Rapport de contrôle d'installations électriques à basse et à très basse tension

RÉF. 54/2022/86119/01:1

DATE DU CONTRÔLE 23/11/2022
 ADRESSE DU CONTRÔLE Rue des Petites Vignes 11 - 4000 Liège

TYPE DE CONTRÔLE Visite de contrôle vente ancienne installation (8.4.2.)

Croquis de position élémentaire et descriptif sommaire des tableaux
 sur base de ce qui est visible et accessible lors du contrôle
 Note : ces croquis ne remplacent pas les schémas unifilaires et de position réglementaires

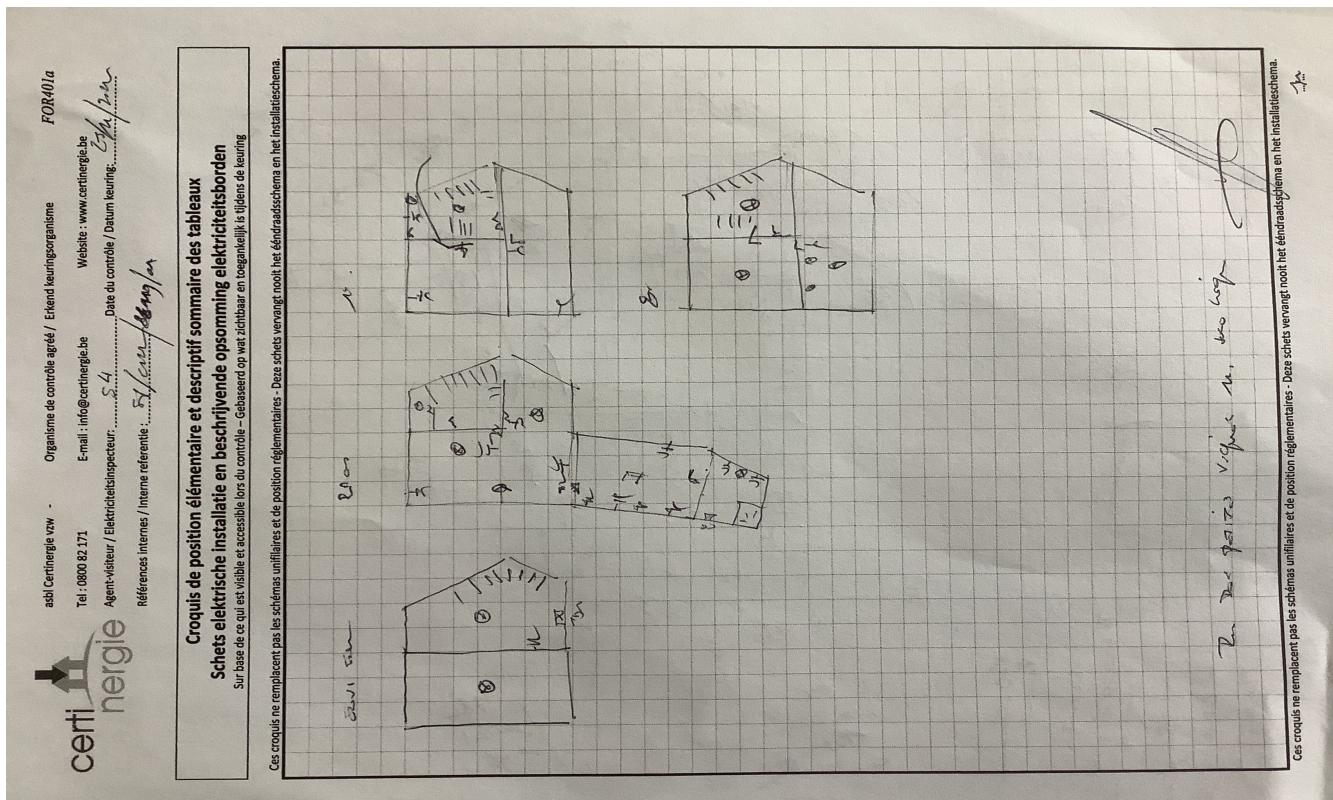
- Les schémas unifilaires et/ou plans de position ne sont pas présents. - 3.1.2.;6.4.6.;6.5.7.;9.1.2.
- Il manque des obturateurs dans le tableau électrique. - 4.2.2.1.;4.2.2.3.

- Il n'y a pas de dispositif différentiel placé à l'origine de l'installation électrique. - 4.2.4.3.
- Les bases de fusibles/disjoncteurs à broches ne sont pas équipées d'éléments de calibrage. - 5.3.5.5.

- La résistance de dispersion de la prise de terre n'a pas pu être mesurée car le sectionneur de terre n'était pas accessible, était cassé ou absent ou n'a pas pu être ouvert (écroux oxydés ou autre). - 5.4.3.5.;5.1.5.

- Des contacts de terre de socles de prise de courant ne sont pas reliés au conducteur de protection de la canalisation électrique. - 6.4.6.4.;6.5.7.2.

- Des canalisations électriques, en pose à l'air libre et/ou en montage apparent, ne sont pas fixées correctement. - 5.2.
- Interrupteur(s) et/ou socle(s) de prise et/ou boîte(s) de dérivation ne sont pas fixés correctement. - 1.4.

- La correspondance entre les moyens de protection contre les contacts indirects et les volumes dans la salle de bain n'est pas respectée. - 7.1.;8.2.1.

- Les boîtes de dérivation ne sont pas fermées - protection contre les contacts directs pas assurée.
- Les circuits, les appareils de coupure et/ou les dispositifs de protection ne sont pas repérés de manière claire et visible. - 3.1.3.

- Le degré de protection d'enveloppe(s) n'est pas au moins égal à IPXX-B. - 4.2.2.1.;4.2.2.3.
- Il manque sur le tableau principal un interrupteur-sectionneur général qui permet la coupure simultanée de toutes les phases et éventuellement du neutre, et cette fonction ne peut être assurée par le disjoncteur de branchement, n'étant pas conçu pour assurer le sectionnement. - 5.3.5.1.

- La couleur bleu clair n'est pas réservée au neutre, ici présent. - 5.1.6.2.
- La section du conducteur de terre n'est pas conforme. - 5.4.2.2.
- Raccordements et assemblage, les connexions ou dérivations des câbles ne sont pas effectués en conformité avec les règles de l'art, elles doivent être réalisées dans des boîtes de dérivation, des tableaux, aux bornes des interrupteurs ou des prises de courant ou dans les appareils d'éclairage. Les boîtes d'encastrement des prises et interrupteurs doivent être suffisamment larges pour y réaliser facilement les connexions.

- Des conducteurs du type VOB ne sont pas placés sous conduit et/ou comme il se doit. - 5.2.9.
- Il manque des rosaces derrière les prises et/ou interrupteurs en nécessitant. - 1.4.

- L'indice de protection contre les contacts directs des luminaires, socles de prises et/ou interrupteurs n'est pas suffisant - il faut placer des globes, des caches, des couvercles adaptés.

- Il faut revoir la fixation d'un(des luminaire(s)
